【改善箇所説明図】

【不具合発生箇所】

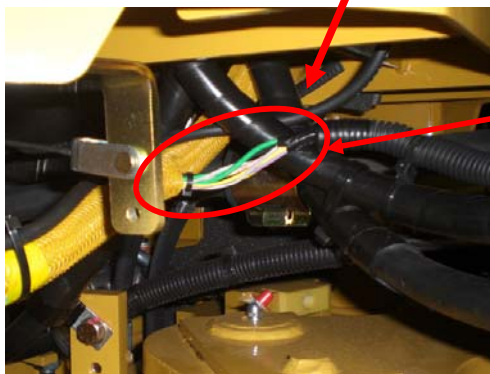
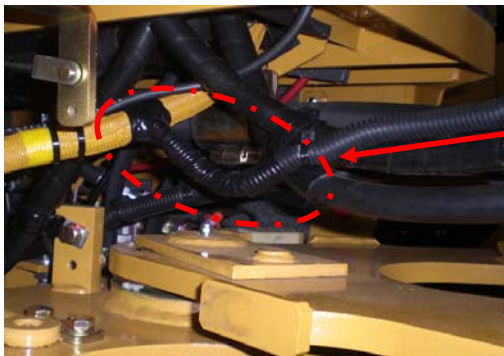
車両に備えられている電気配線において、設計時の図面指示を誤ったため、当該配線の一部に保護被覆が装着されていない。このため、使用過程において配線が損傷し、車両前方に備えられている保安灯火が点灯しなくなるおそれがある。

全車両、電気配線の保護被覆未装着部位に保護被覆を

識別: 対策完了車については、装着した保護チューブに白色のペイントでマークを表示する。
